Krycí list ZBV

Název a evidenční číslo Stavby:	Číslo SO/PS / / číslo Změny SO/PS:	Číslo ZBV:
III/23631 Libušín, rekonstrukce mostu ev.č. 23631-1 přes železniční vlečku Název stavebního objektu/provozního souboru (SO/PS): **SO 201 Most ev.č. 23631-1**	**201 / 2**	**2**

Nový navrh revizního schodiště u OP1

SO 201 - MOST EV.Č. 23631-1 - TVAR A VÝZTUŽ REVIZNÍHO SCHODIŠTĚ

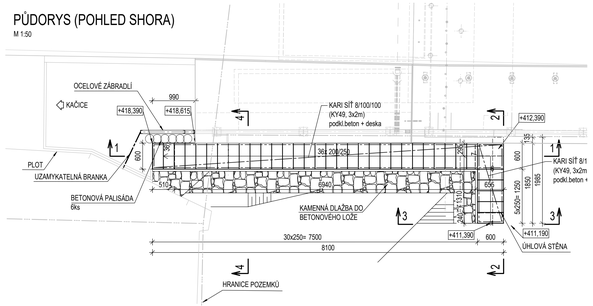
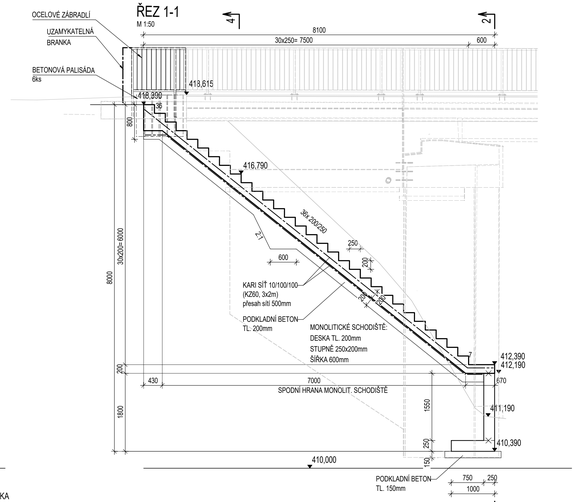
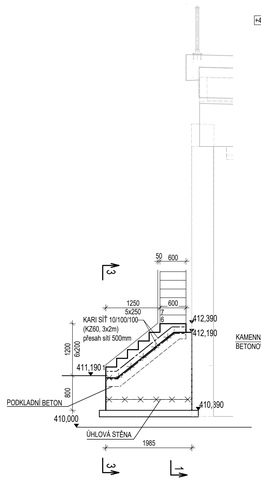
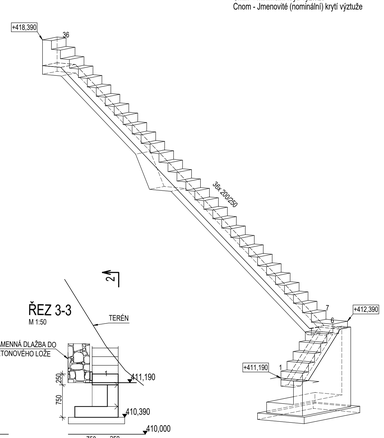
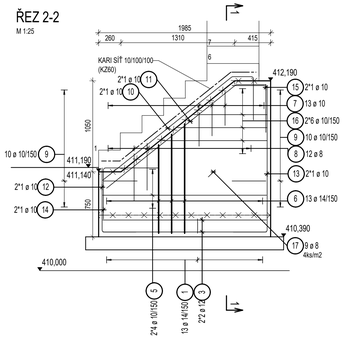
Důvodem vzniku změny je požadavek objednatele ze dne 26.6.2023 na dopracování RDS schodiště a z toho plynoucí požadavek na realizaci dodatečných úprav revizního schodiště u OP1 spolu s uzamykatelnou brankou (viz příloha č. 19 Zápisy ze SD). Změna vyvolává potřebu vypracování upraveného návrhu revizního schodiště včetně dodatečných stavebních prací.
Jedná se o tyto práce:
1.Zemní práce, včetně likvidace odpadů
2.Dodání a montáž branky z důvodu zajištění osob proti pádu
3.Vybudování palisády a opěrné zídky z důvodu nutnosti zajištění výškového rozdílu mezi schodištěm, zádlažbou na konci mostní římsy a u paty revizního schodiště.

- včetně kotevních trnů pro kotvení přechodové desky (viz. VL 302.01)											
	ZBV 1	***22,732 dle RDS***											
	ZBV 2	***0,296+0,191=0,487 dle výkresu schodiště***											
		celkem 22,732+0,487=23,219											
47	43411	SCHODIŠŤOVÉ STUPNĚ, Z DÍLCŮ BETON	M3	3,240	0,000	- 3,240	14 040,00	45 489,60	-45 489,60	0,00	0,00	-45 489,60	-100,00%
		revizní schodiště - prefa stupně											
		*36*0,2*0,6*0,75=3,240 [A]*											
	ZBV 1	***zrušeno dle návrhu Objednatele***

- podkladní beton pod schodišťové stupně revizního schodiště											
		- beton C16/20-XF1 minim. tl.100 mm											
	ZBV 1	***zrušeno dle návrhu Objednatele***											
		0,45+1,37=1,82 m3 dle výkresu revizního schodiště											
	ZBV 2	***celkem 0+1,82=1,82 m3***											
50	451314	PODKLADNÍ A VÝPLŇOVÉ VRSTVY Z PROSTÉHO BETONU C25/30	M3	0,405	0,405	0,000	3 393,00	1 374,17	0,00	0,00	1 374,17	0,00	0,00%
